SLF 7.62HP - Änderung Löseriegel

2. Technische Änderung

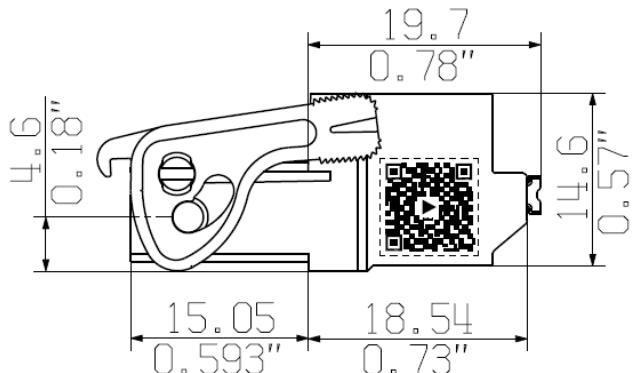
Der neue Löseriegel ist im Vergleich zum bisherigen wesentlich flacher designt. Durch die kompakte Bauweise können mehr Komponenten auf der Gerätefront nebeneinander platziert werden.

- Der Löseriegel verriegelt automatisch. Ein nachträgliches Verrasten nach dem Stecken entfällt
- Höhere Hebelwirkung erleichtert das Lösen des Stiftsteckers
- Längerer Hebel ermöglicht eine bessere Bedienung im beengten Bauraum
- Der Entriegelungs- und Lösevorgang geschieht noch baugruppenschonender. Das ist besonders wichtig bei extremen Umgebungstemperaturen.
- Durch den verstärkten Rasthaken steigt im verriegelten Zustand die maximale Ausreißkraft und verhindert dadurch ein unbeabsichtigtes Lösen des Stiftsteckers von der Buchsenleiste.
